Zeitschrift: **Schweizerische Bauzeitung**

3. Preis (5400 Fr.) im Wettbewerb, Projekt Nr. 21. Verfasser **Marc Funk** und **H. U. Fuhrmann**, dipl. Architekten, Baden/AG

Wettbewerb für ein Theater- und Kongressgebäude in Neuchâtel

4. Preis (5200 Fr.) im Wettbewerb, Projekt Nr. 43. Verfasser **Dolf Schnebli**, Arch., Agno/TI

Hauptgeschoss, darüber Längsschnitt, darunter Erdgeschoss. Masstab 1:900

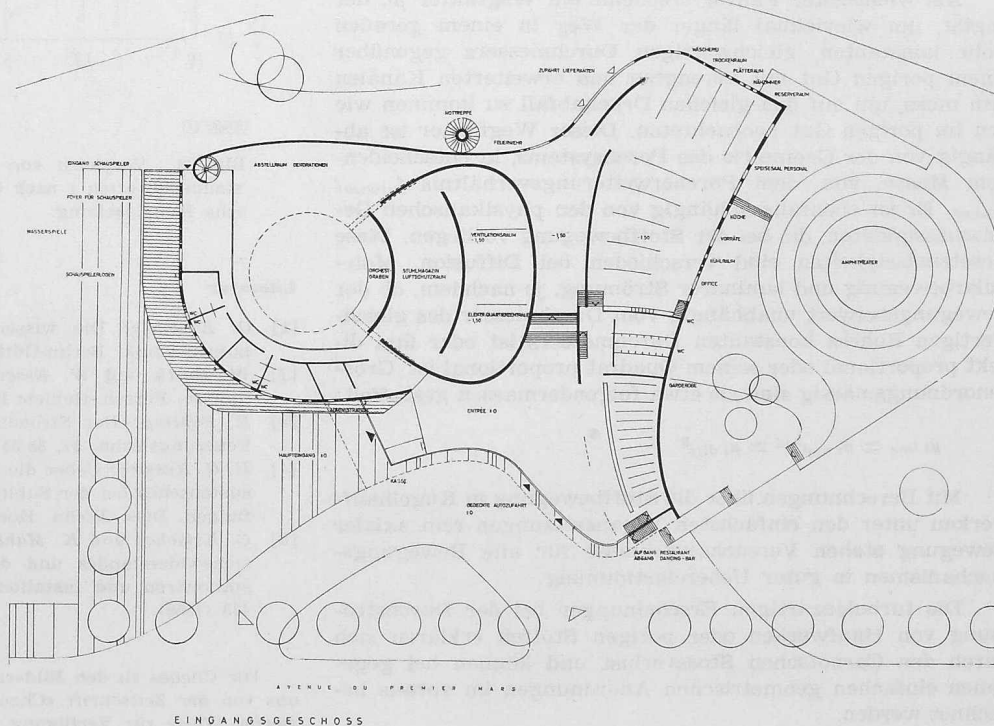
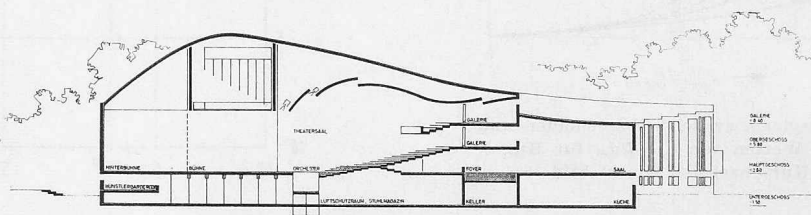
Projet No. 21. Cube rectifié 36 000 m³. La disposition générale est particulièrement organique et d'une souplesse qui permet de développer les locaux annexes sans difficulté et sans toucher au système prévu pour les grandes salles. L'entrée se fait pour les piétons par la promenade et pour les voitures par l'avenue du Premier Mars. Entrées de service côté Fbg du Lac. Le public est accueilli dans un grand hall avec vestiaires bien développés mais l'emplacement des caisses n'est pas très bien choisi, un peu étroit et barrant l'entrée des piétons. L'évacuation du public en cas de danger n'est pas résolue. En revanche, la grande salle du théâtre est d'un aspect

assez plaisant, mais la distance entre le rideau de scène et le fond de la salle est exagérée. Il manque les cabines de projections et de traductions simultanées. L'éclairage de scène n'est pas résolu par en haut. La scène est prévue pour des transformations qui permettent 4 possibilités selon les besoins du régisseur, ainsi que le proposent les indications portées sur le plan. La scène, assez haute, avec arrière-scène, 2 scènes latérales et tous les locaux annexes, est reliée au Fbg du Lac par une rampe éloignée de la rue. Le volume de scène mis à disposition est intéressant, mais les détails techniques seraient à réétudier. Ainsi, le point le plus élevé des cintres ne devrait pas se trouver au centre du plateau. Certains services de scène et les loges ne sont pas au même niveau que le plateau et n'y sont reliés que par un escalier en colimaçon.

La salle des manifestations accessible par le foyer du théâtre, de l'avenue du Premier Mars, utilise le même hall d'entrée que le théâtre et le foyer au 1er étage, sans toucher le théâtre de trop près. Cette salle est combinée avec un grand office qui communique avec la cuisine et touche au restaurant. Il serait souhaitable que la cuisine soit au même niveau que le restaurant. Petite scène assez large et profonde.

Le restaurant extérieur, au niveau du foyer, s'étale à l'angle Sud-Est. Cette orientation n'est pas admissible.

Quant à l'intégration dans le site, on peut constater que les formes souples, ondulantes et pas trop hautes de se complexer s'accordent au caractère de la promenade. L'architecture, dans ses volumes assez développés et cependant variés, est intéressante. Les élévations indiquent une architecture sensible. Le cube est modeste.

Links erstes Geschoss,
unten Erdgeschoss.
Masstab 1:900

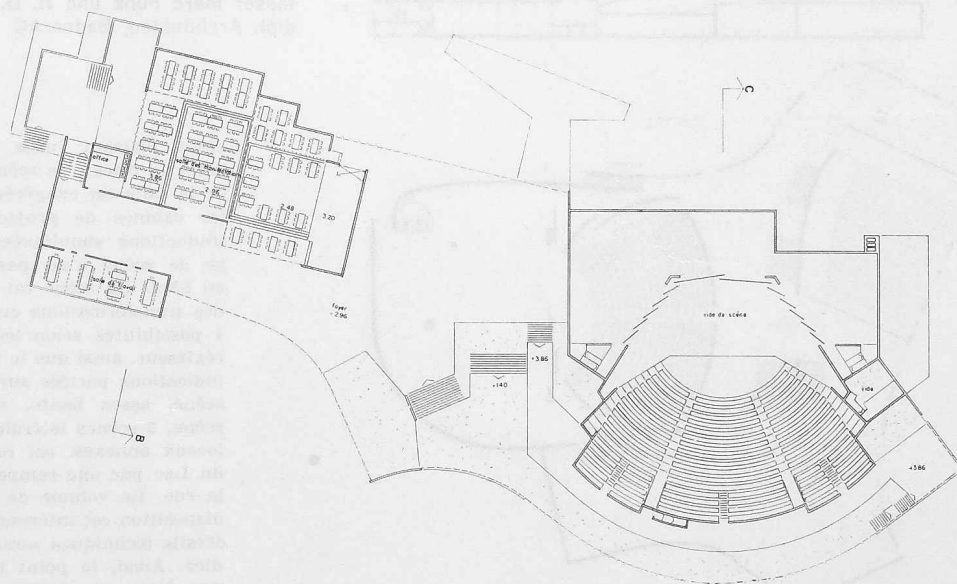
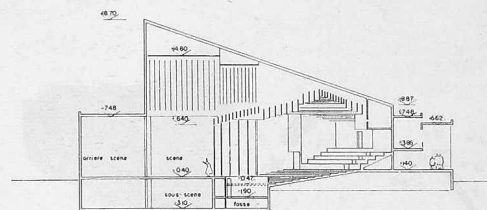
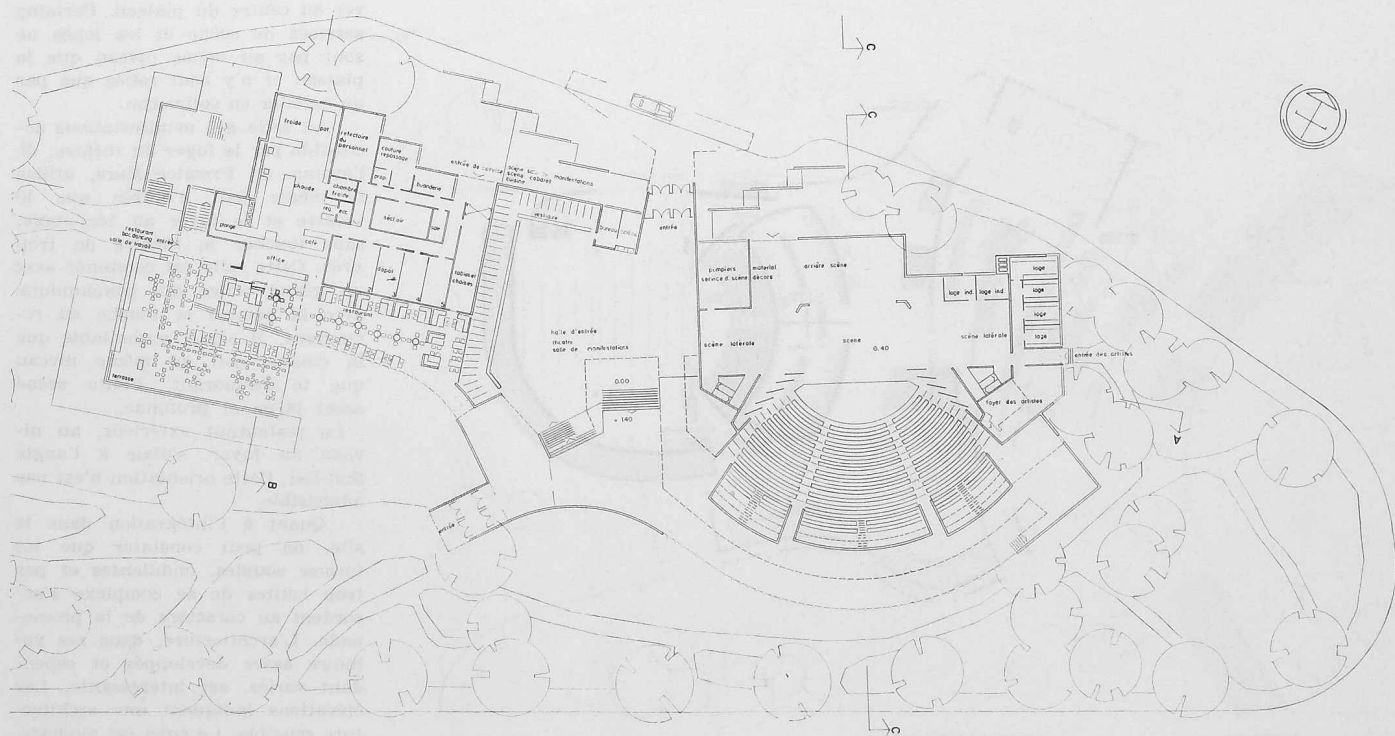
Projet No. 43. Cube rectifié 38 957 m³. Les volumes bas et composés avec souplesse sont bien implantés dans le terrain et relativement éloignés de l'avenue du Premier Mars. Les différents volumes intérieurs sont logiquement placés. Les entrées pour piétons et véhicules sont nettement différenciées.

La salle de théâtre, large de forme, est bien dimensionnée. Les places prévues en amphithéâtre sont clairement indiquées, divisées en secteurs bien conçus et pourvus des entrées nécessaires. La scène et proscenium avec la fosse d'orchestre pénètre judicieusement dans la salle. Les agrandissements latéraux sont bien conçus. Avec des moyens simples, l'auteur a réussi à trouver une mobilité d'expression assez grande entre le volume salle et le volume scène. Excellentes possibilités scéniques; l'arrière-scène est très bien étudiée. Bon projet au point de vue théâtre. Le hall et

foyer, largement conçu, forment à des niveaux différents la liaison entre le théâtre et la salle de manifestations. Celle-ci est prévue sur un plan souple et peut être partagée d'une façon naturelle en plusieurs parties. Le restaurant est en bonne liaison avec le hall et le jardin; il communique avec la salle des manifestations par un escalier particulier.

En général, le projet est étudié avec soin. Certaines formes sont cependant encore trop peu définies; les plans ne donnent d'ailleurs pas de détails, en particulier dans le foyer, sur les solutions prévues pour résoudre le problème constructif. La surface au sol de ce projet est exagérée. Le projet est intéressant au point de vue de l'exploitation. Il est regrettable que la clarté du plan s'exprime en façades par un mouvement incohérent des volumes.
